高浜発電所 4号機 原子炉自動停止について (3月7日公開会合でのご指摘事項への対応方針)

2023年3月14日

● ご指摘事項

1本挿入時のN I S 挙動解析結果

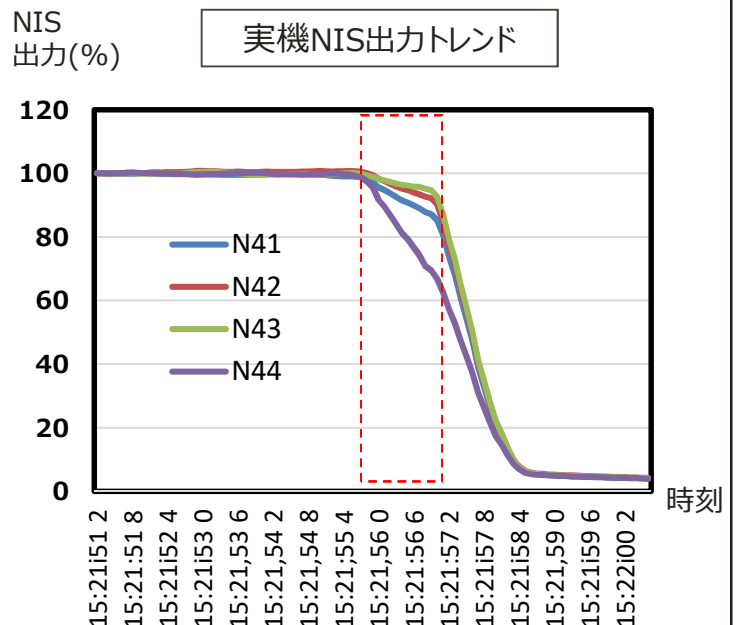
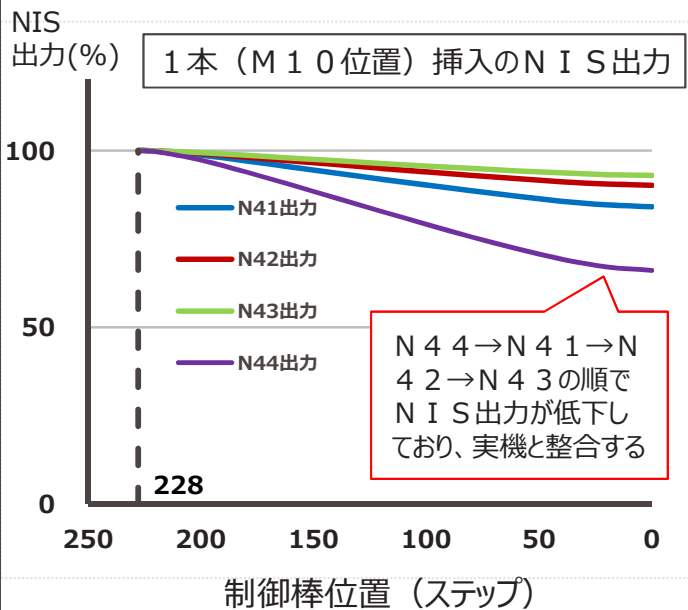
- 制御棒挿入解析条件の詳細エビデンスを報告書へ追加すること。
- M 1 0 位置近傍の制御棒が落下した際の解析結果を提示すること。

制御バンクBグループ2の4本を対象に、単独または複数の組合せで 20ステップずつ 炉心に挿入した場合の解析を行い、N I Sの挙動が実機と整合するものを確認した。

その結果、炉心M 1 0 位置の制御棒 1本が挿入された場合、実機と同様に N 4 4 → N 4 1 → N 4 2 → N 4 3 の順でNIS出力が低下することを確認した。

なお、解析の炉心モデルは、高浜発電所4号機第25サイクルの燃料装荷パターンで、原子炉自動停止直前までの燃焼度変化を解析により反映した出力分布としている。
